VKPC 86635

Technische Information – September 2011

Erstausrüster/SKF Designevolution

Erstausrüster-Nr.: 31293177 wird ersetzt durch 31293668

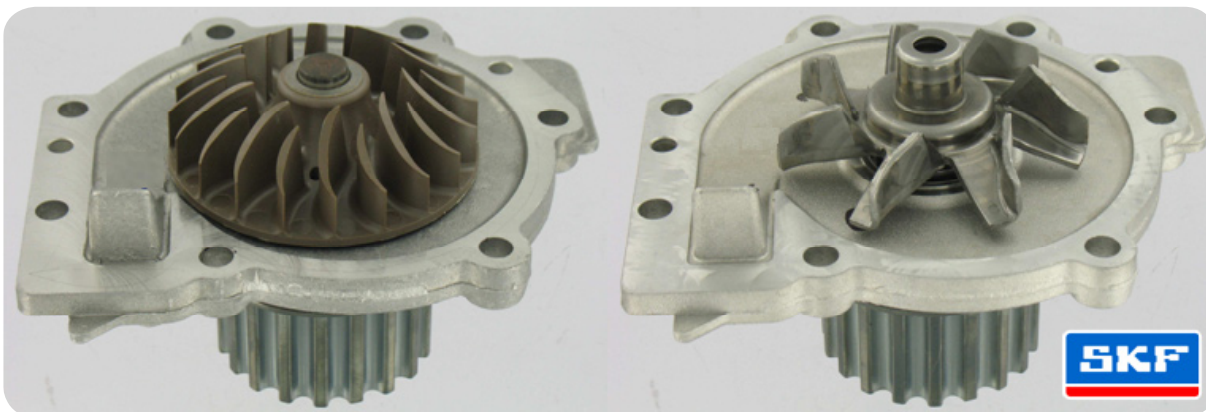
Bei einigen Konstruktionen mit einem Kunststoffflügelrad wurde dieses durch ein Metallflügelrad ersetzt.

ALTE AUSFÜHRUNG

- Erstausrüster-Nr.: 31293177
- Kunststoff-Flügelrad

NEUE AUSFÜHRUNG

- Erstausrüster-Nr.: 31293668
- Metallflügelrad

Die Metallflügelradversion dieser SKF Wasserpumpe entspricht der aktuellsten Erstausrüsterentwicklung und ist mit früheren Erstausrüsterkonstruktionen vollständig austauschbar.
